Handreichung

Stadionausbau und Verkehrssituation auf dem Schlossberg

Abbildung 1: Anreise ans Stadion nach Verkehrsmittel, heute + künftig. Entnommen aus: Präsentation des Verkehrsgutachtens (2021), S. 25

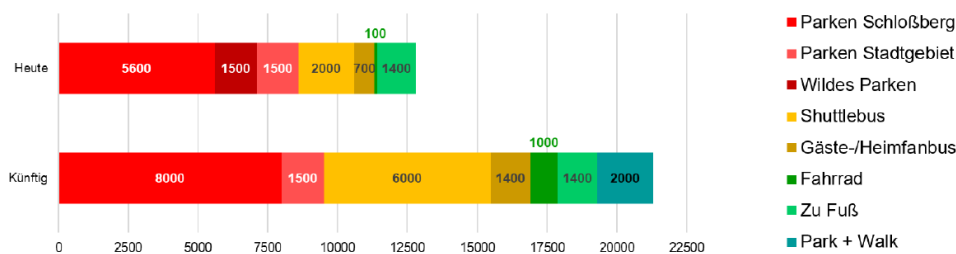
Im Gutachten sind ambitionierte Annahmen getroffen, wie die zukünftig 23.000 Stadiongäste anreisen werden: **nur noch 45% mit dem PKW, eine Verdreifachung des Shuttlebus-Aufkommens, eine Verzehnfachung der Anreise per Fahrrad** und eine völlig neu erfundene Kategorie „Park + Walk“, die von 0 auf 2000 wachsen soll, ohne dass sich im Gutachten Planungen zu entsprechenden Parkplätzen und Fußwegen finden lassen (siehe Abbildung 1).

- **Das geplante Shuttleterminal direkt vor dem Stadion ist sehr begrüßenswert. Doch wie kommen die Shuttle-Busse staufrei auf den Schlossberg**, damit das Shuttlebus-Konzept funktioniert?

- Auf **welchen Wegen** können die **geplanten 1000 Radfahrenden** das Stadion erreichen?
- Auf **welchen Wegen** sollen die **1400 zu-Fuß-Gehenden, und die 2000 zusätzlichen Park+Walk-Anreisenden** das Stadion erreichen?
- **Der Ausbau des ÖPNV** bietet eine Chance, **auch für den Alltagsbetrieb** über die Spieltage hinaus. Hierzu sollte eine eigene **Bushaltestelle „Stadion“** angelegt werden, die zusätzlich zu den Linien 6+7, die bisher schon Klinikum und Schlosshau anfahren, auch noch von der Linie 5 versorgt werden könnte.

Abbildung 2: Darstellung der Parkmöglichkeiten, heute + künftig. Entnommen aus: Präsentation des Verkehrsgutachtens (2021), S. 26

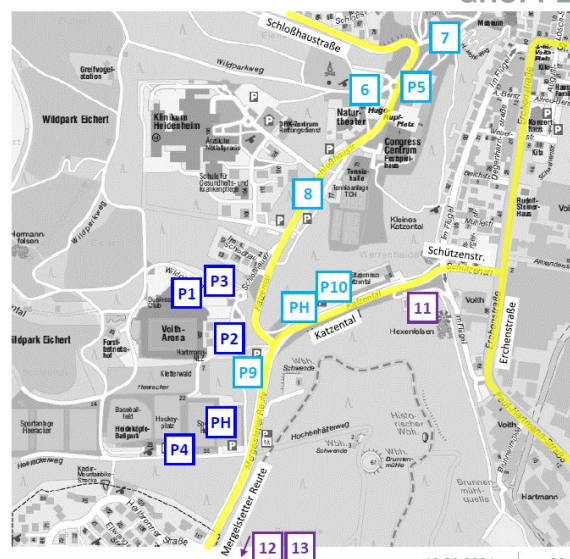
Das Verkehrsgutachten ist zudem in einem zentralen Punkt nicht mehr aktuell: Die in der Sitzung des Technik- und Umweltausschusses am 10.07.2023 von FCH (Holger Sanwald) und Stadtverwaltung (Ralf Käßlinger) präsentierte Planung sieht deutlich kleinere Parkhäuser vor (370 PP im PH Heeräcker, 400 PP (-140 PP in Aussicht gestellt) im PH Katzental). Im Vergleich dazu waren

im Verkehrsgutachten von 2021 noch 340 PP im PH Heeräcker und 900 PP im PH Katzental vorgesehen. In dieser Sitzung wurde auch die baurechtlich mindestens erforderliche Anzahl von 1058 Parkplätzen für das erweiterte Stadion kommuniziert. Diese geht aus der, in der Verwaltungsvorschrift „VwV Stellplätze“ (AKBW, Merkblatt Nr. 593) niedergelegten Berechnungslogik, unter Anwendung eines maximalen Teilers von 15 pro 100 Plätzen Stadionkapazität, sowie eines angenommenen **ÖPNV-Teilers von 60%** hervor. Wir schlagen vor, die in der VwV Stellplätze niedergelegten Kriterien ganz auszureizen:

- Das ergäbe in Summe 10 Punkte, und würde damit einen **ÖPNV-Teiler von 40%** rechtfertigen.
- Die, mit diesem Teiler von 40% neu durchgeführte Berechnung ergäbe einen Parkplatzbedarf von **625 PP**, der **mit den bereits vorhandenen Kapazitäten schon abgedeckt wäre**, siehe Abbildung 2: 531 PP (P1) + 15 PP (P3) + 78 PP (P4) = **624 PP**
